Origineel verslag

Verkoop [Afd 8.4.2]

Verslagnummer: 33/03042024/33070/1/2

Blende 10, 9060, Zelzate (België)

Elektrisch bord

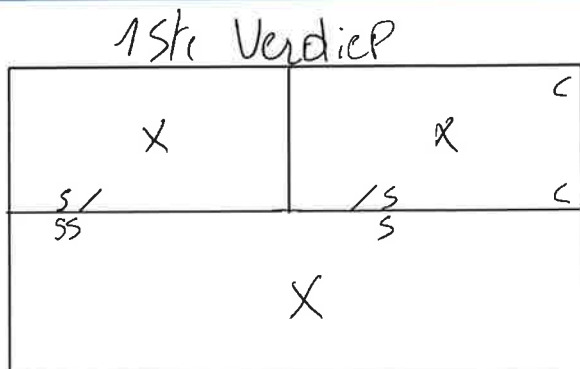
- het eendraadsschema en situatieplan zijn niet aanwezig. – oAfd 3.1.2.1
 - Er ontbreken afdekplaatjes in het elektrisch bord. – Afd 5.2.6; oAfd 4.2.2.3

- Het verwijderen en/of openen van het beschermd volume is zonder meer mogelijk. Het is nodig hiervoor een of een gereedschap te gebruiken. – oAfd 4.2.2.3 ; oAfd 4.2.2.1.b

- De isolatieweerstand van de installatie is onvoldoende. - oAfd 6.4.5.1
- Isolatieniveau is onvoldoende op stroombanen:** oa 1ste rij Eerste 2 zekerlingen
